**Avis délibéré
de la Mission régionale d'autorité environnementale
Provence-Alpes-Côte d'Azur
sur le projet de sécurisation de la RM2205 (PR25) vis-à-vis des
chutes de blocs sur la commune de Saint-Sauveur-sur-Tinée
(06)**

N°MRAe
2021APPACA30 / 2841

Figure 3: plan général des travaux. Source : étude d'impact.

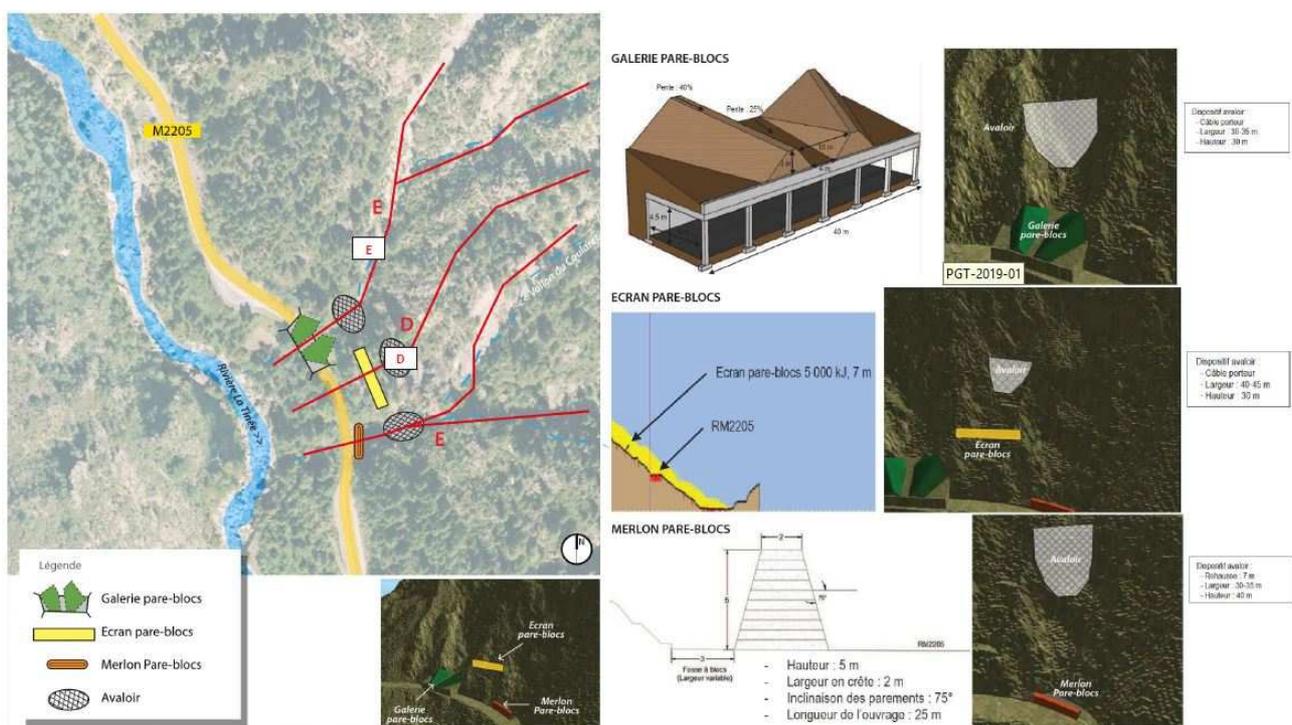
Au niveau du vallon D, un grillage suspendu est prévu le long de la route en complément de l'écran pare-blocs. Cet équipement apparaît sur certains plans, mais n'est décrit par l'étude d'impact qu'au titre de l'analyse des effets du projet en phase exploitation sur le risque de chute de pierres.

Les dates prévues pour la réalisation des phases 2 et 3 sont à actualiser.

La MRAe recommande de préciser le devenir des déblais issus de la réalisation de la galerie.
